B e b a u n g s p l a n R ö h r e n f e l d , D e c k b l a t t N r . 7

Vereinfachtes Verfahren gem. § 13 BauGB

Fassung vom 22.11.2021

Bebauungsplan Röhrenfeld
Deckblatt Nr. 7

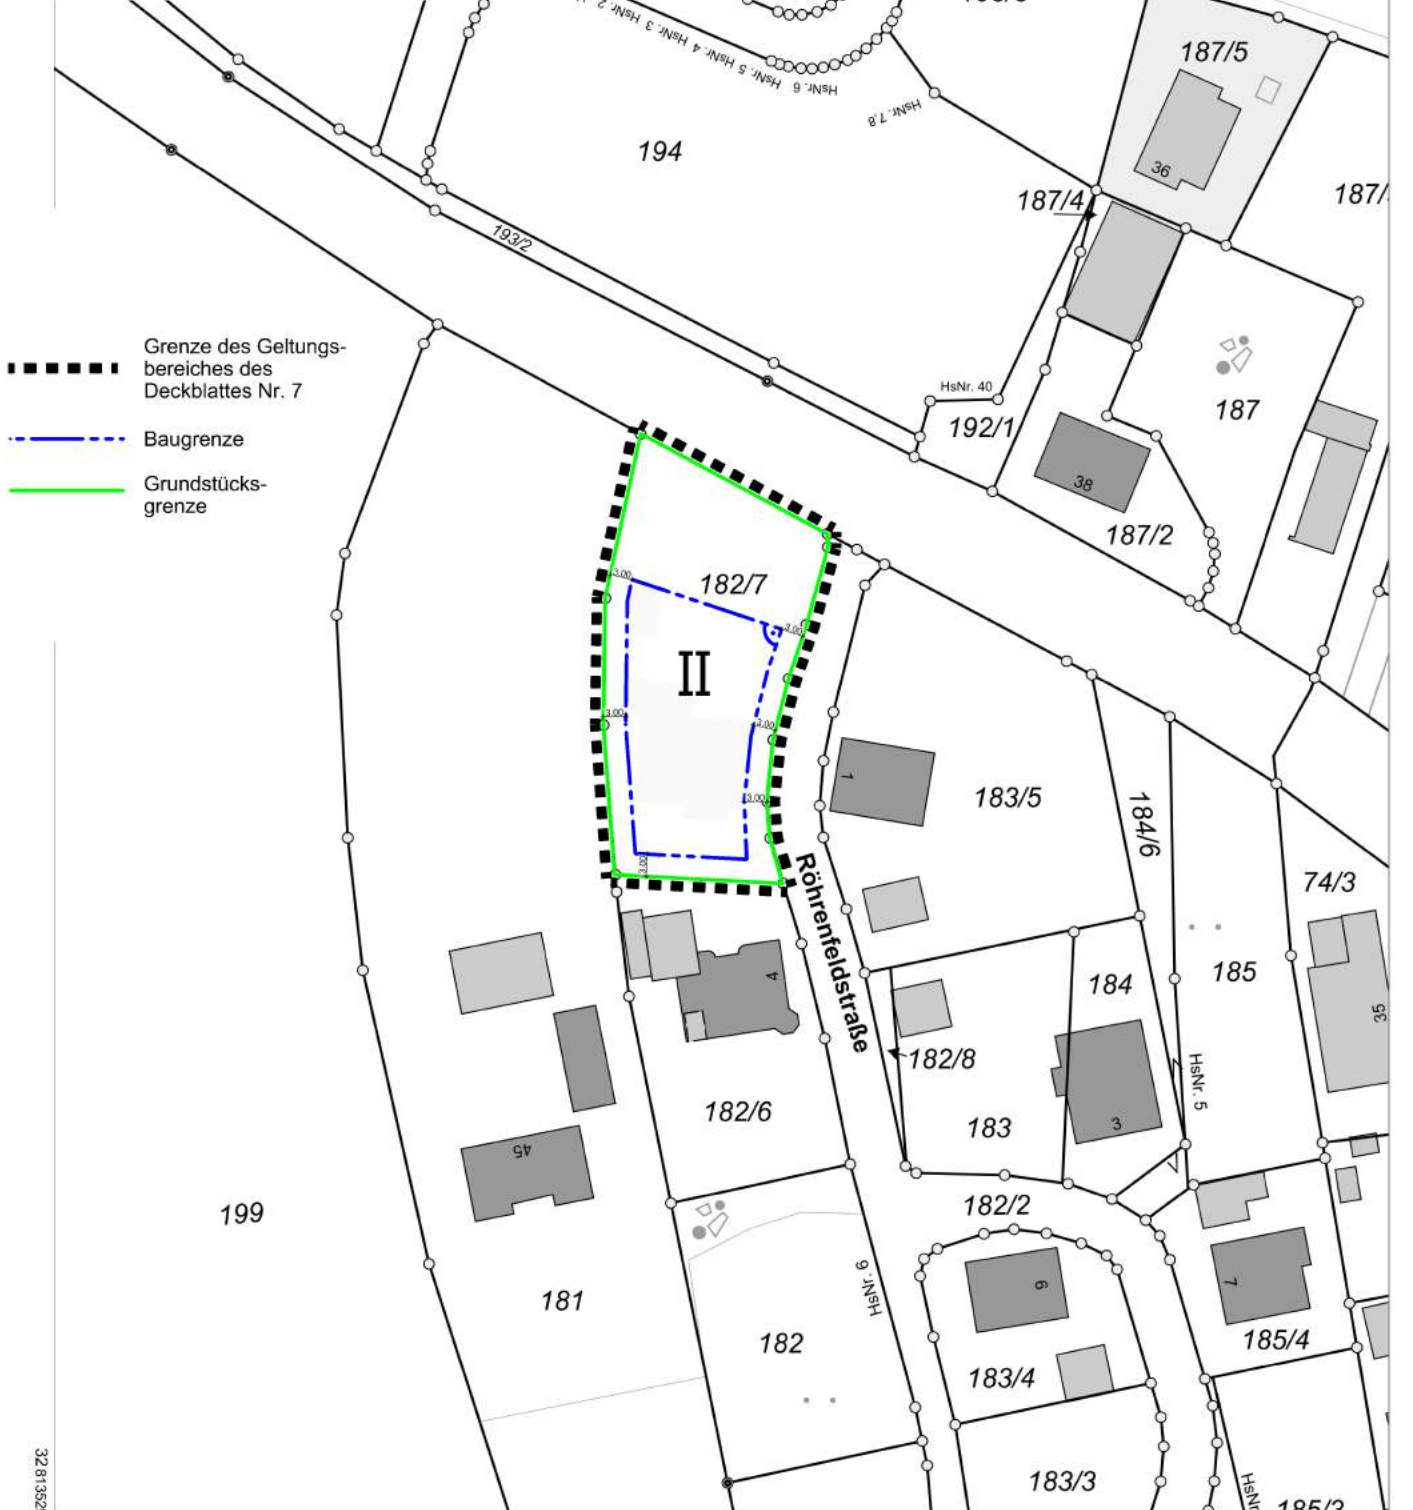
Neben der Dachform sollen auch noch weitere Festsetzungen in geringem Umfang geändert bzw. für diese Parzellen ausgenommen werden. Die planlichen Festsetzungen werden ebenfalls geringfügig geändert.
